新竹縣政府工程查核代表照片表

拍攝日期：112.03.09.

工程名稱：111 年度新竹縣竹北市高鐵公二、高鐵兒三及高鐵兒六公園遊戲場設置工程案

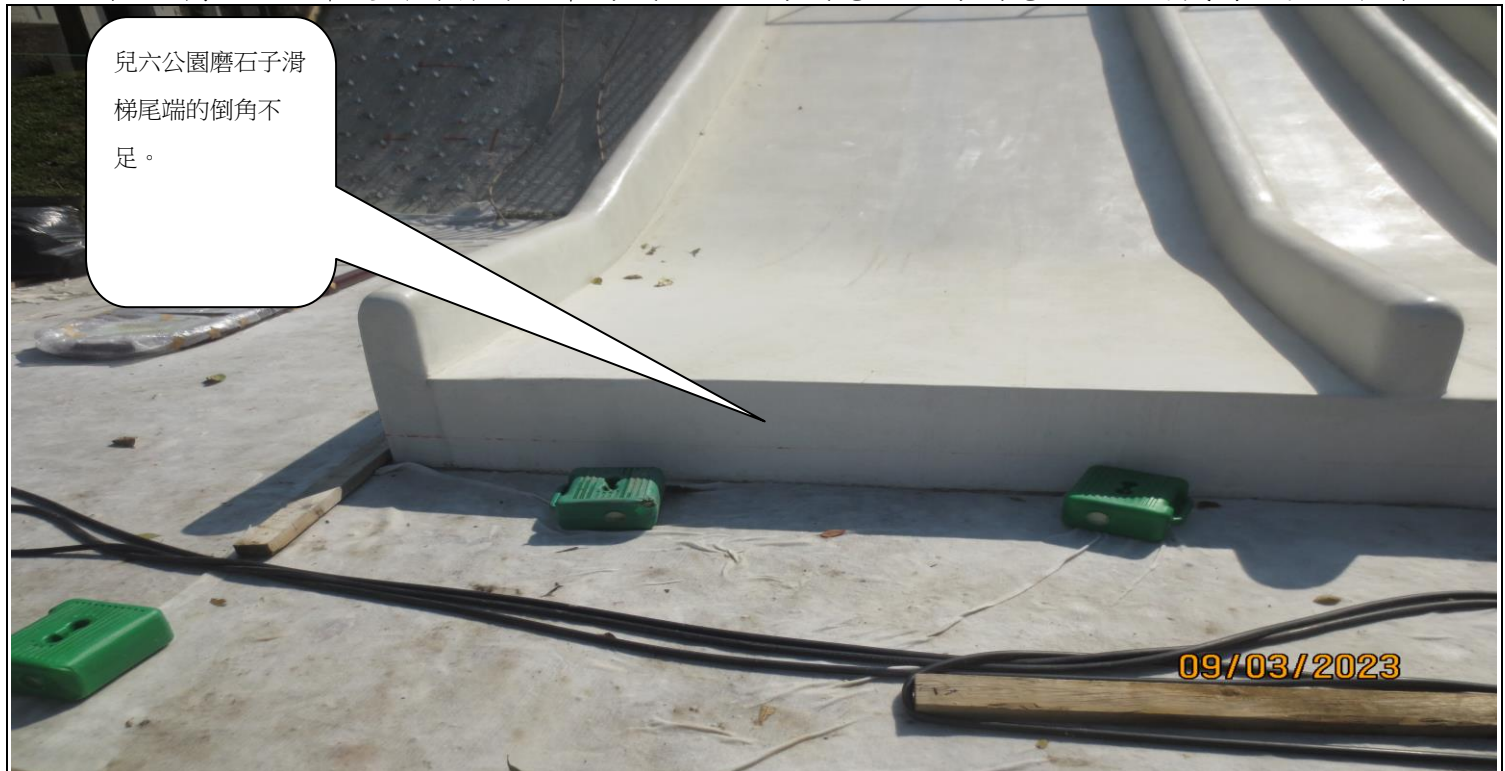
兒三公園有一燈具混
凝土基座形狀扭曲。

兒三公園有一燈具混凝土基座形狀扭曲。

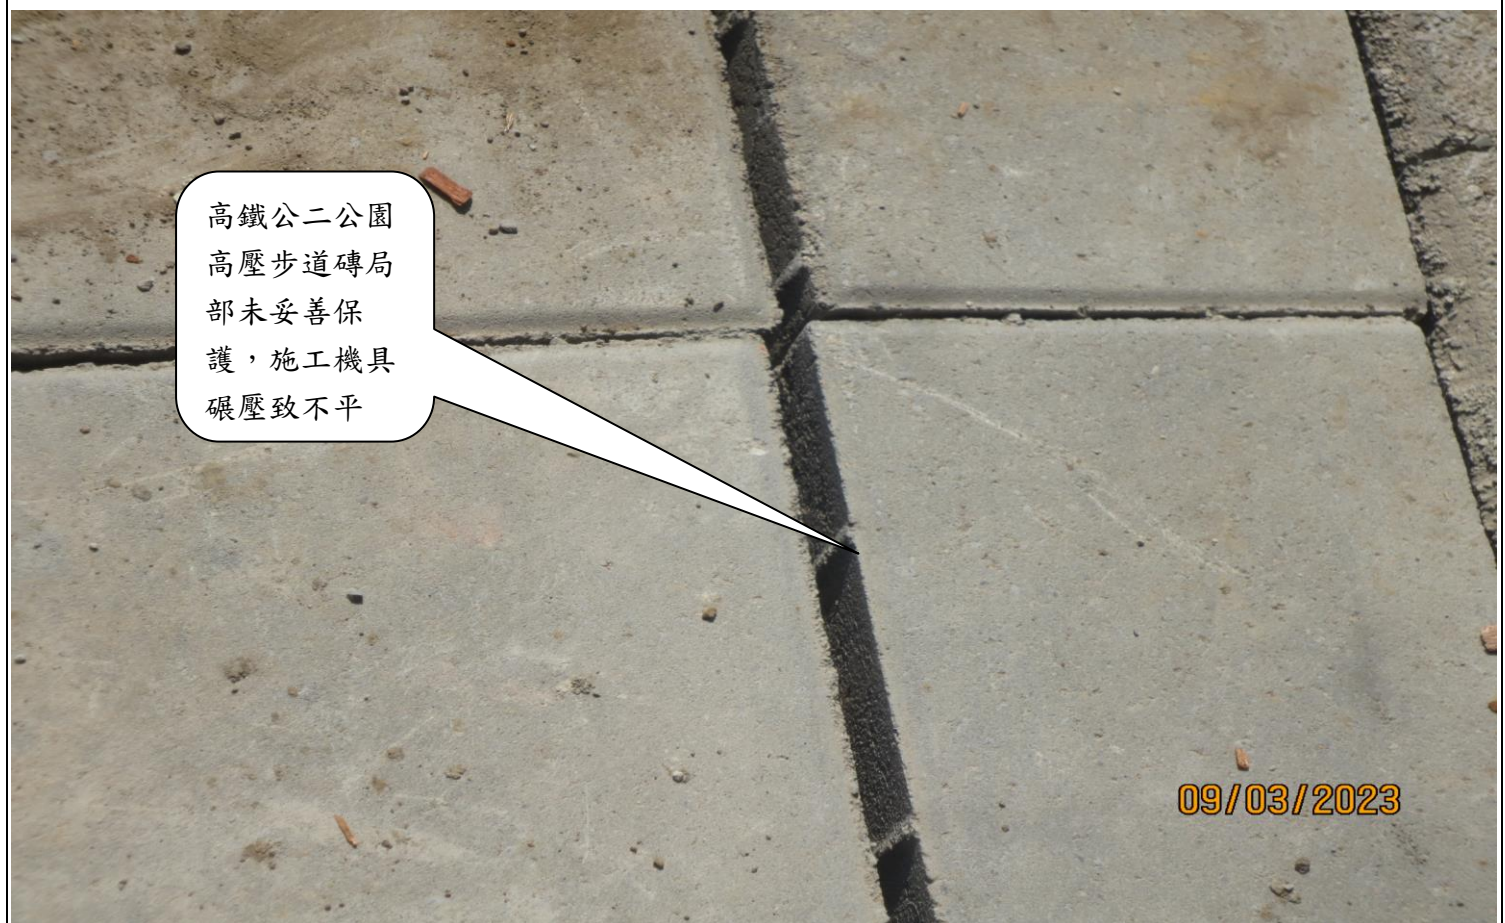
兒六公園磨石子滑梯尾端的倒角不足。。
